Complexe de la Romaine

Informations additionnelles pour la commission d'examen conjoint

Série DQ1
Réponses aux questions du public

24 novembre 2008

Projets hydroélectriques potentiels
sur les rivières Nastapoka et Petite rivière à la Baleine

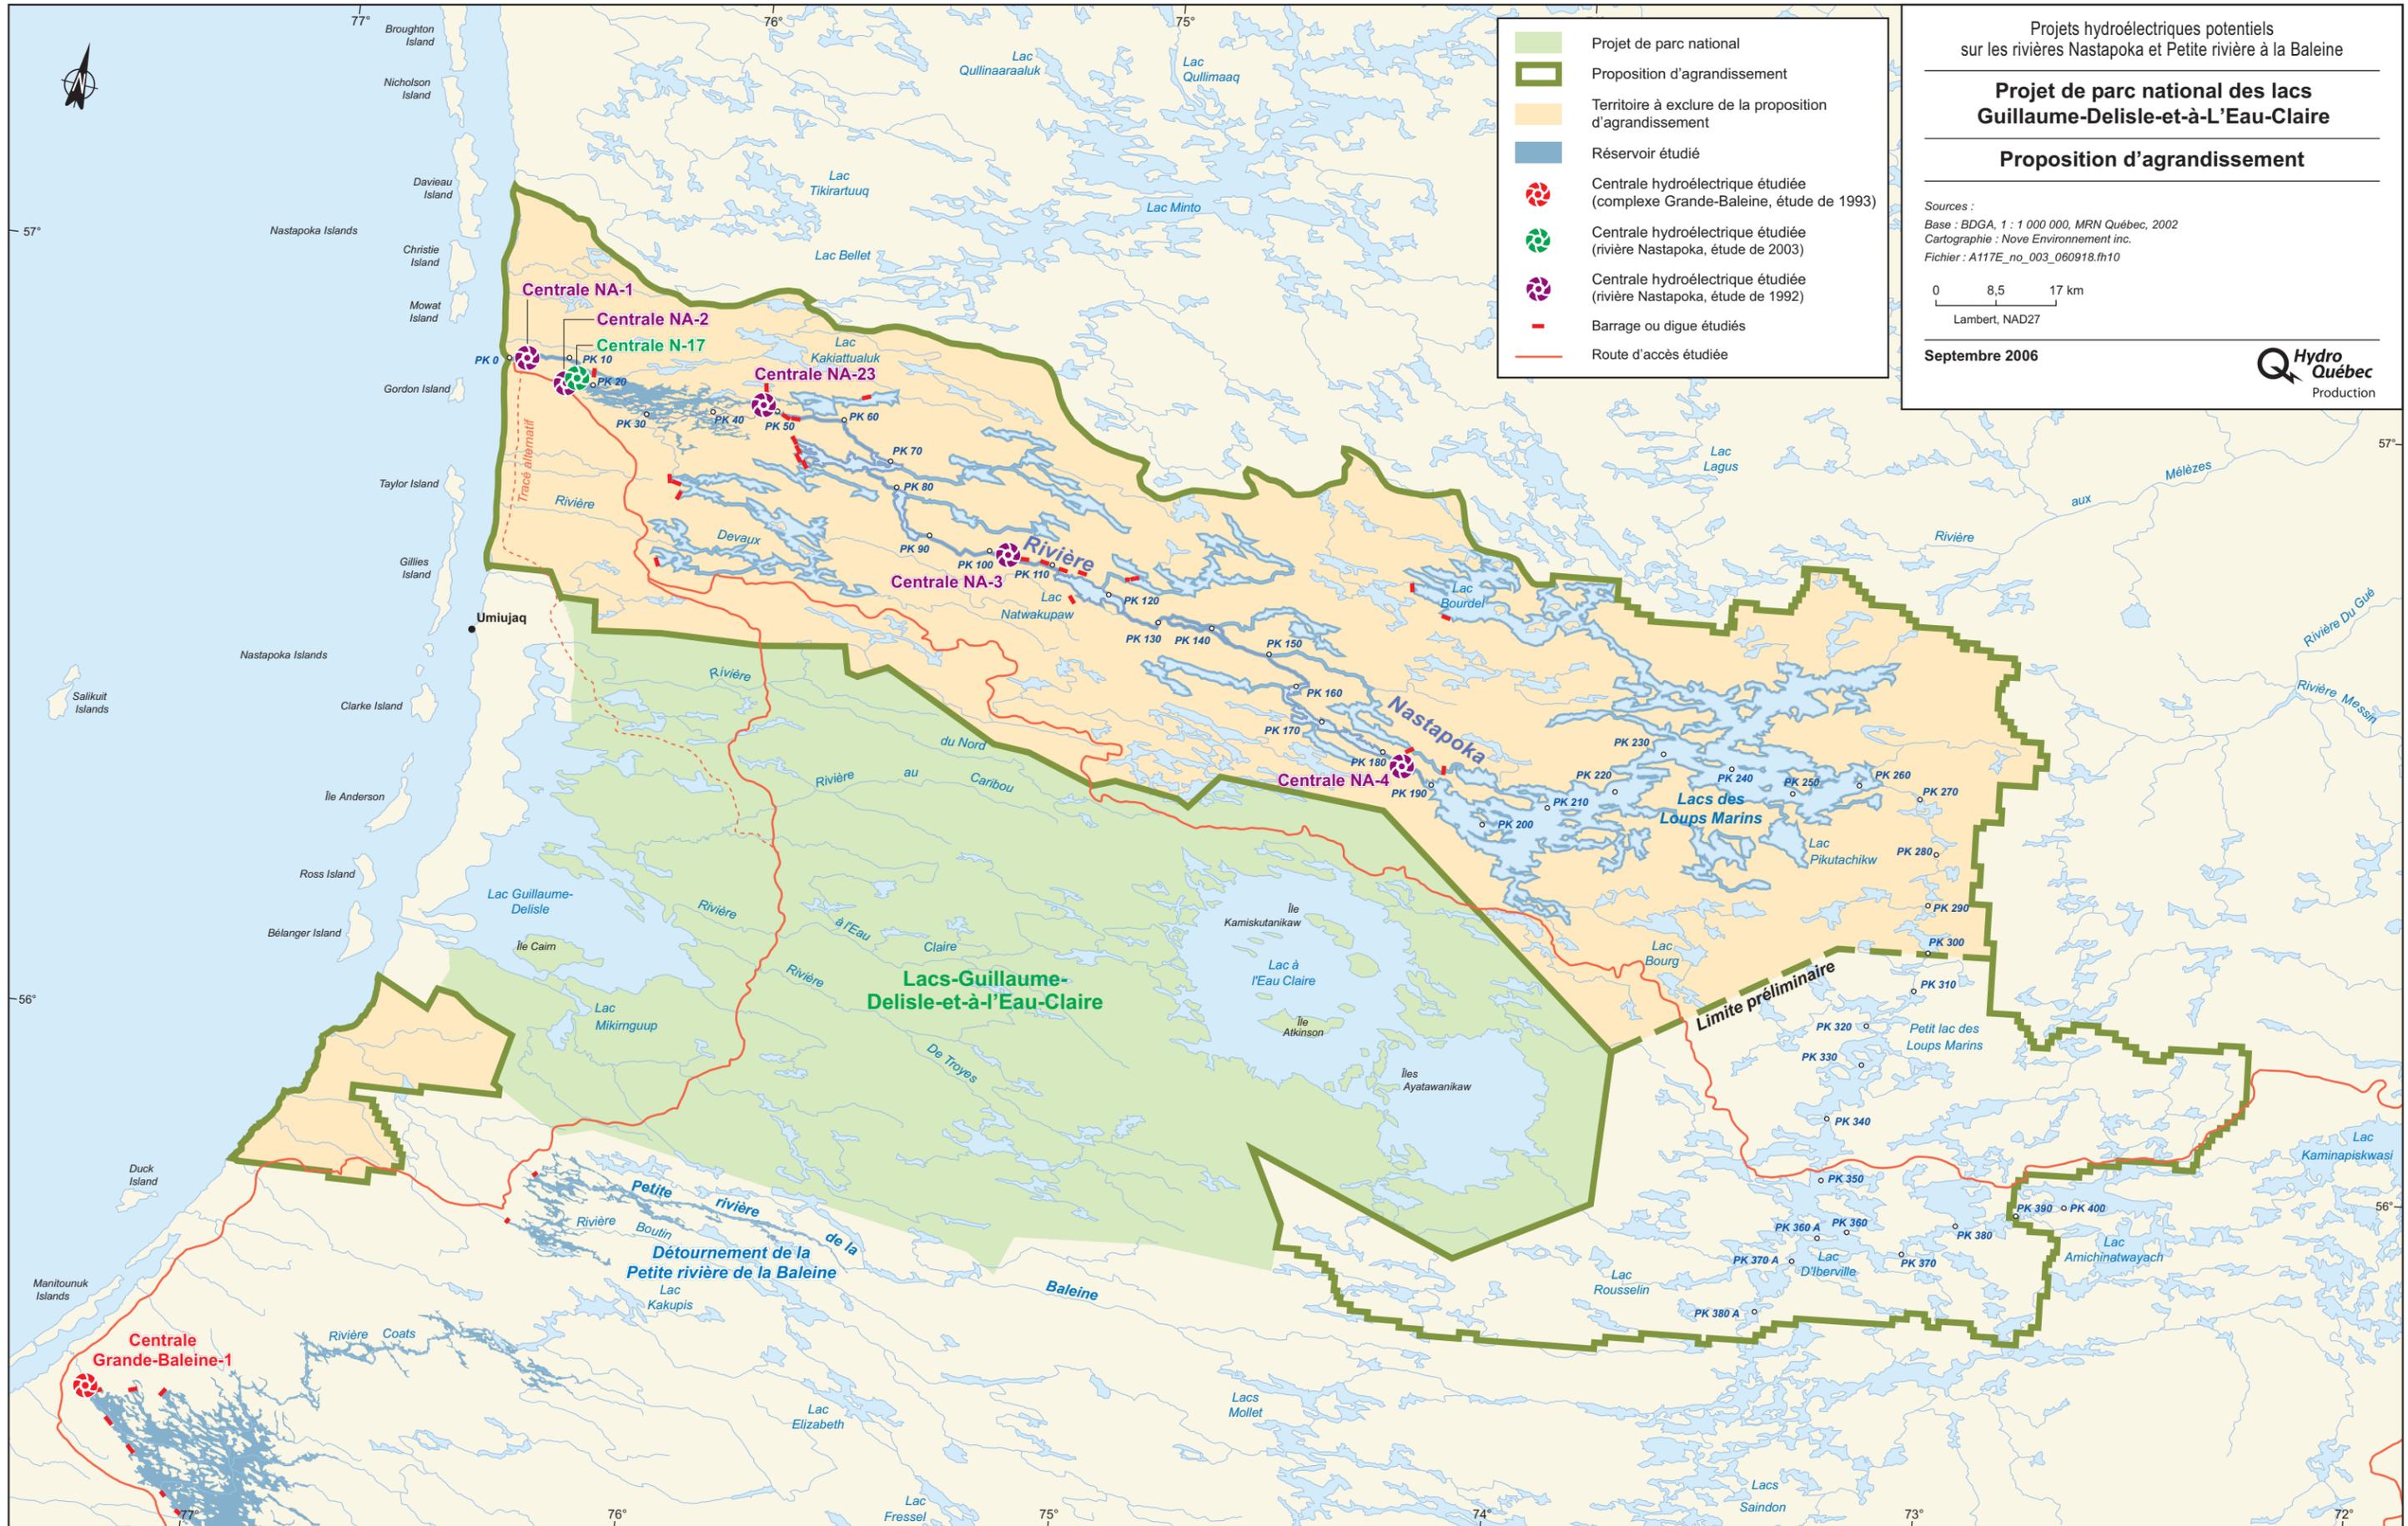
- de permettre l'agrandissement du parc dans la partie sud-est afin d'assurer la protection d'une partie du bassin versant de la Rivière Nastapoka, dont le Petit Lac des Loups Marins, et de sauvegarder une portion de l'habitat d'une population de phoque commun d'eau douce (voir carte ci-jointe);
- d'exclure une portion du parc dans le secteur sud-ouest afin de ne pas nuire aux divers scénarios possibles d'aménagement hydroélectrique futur;
- d'exclure le secteur nord du parc actuel afin de permettre l'éventuel développement de la rivière Nastapoka;
- de permettre au gouvernement de prendre toutes les dispositions utiles afin que les lignes de transport d'électricité, les routes et les accès requis lors du développement du projet hydroélectrique sur la rivière Nastapoka puissent traverser le territoire de cette réserve de parc national.
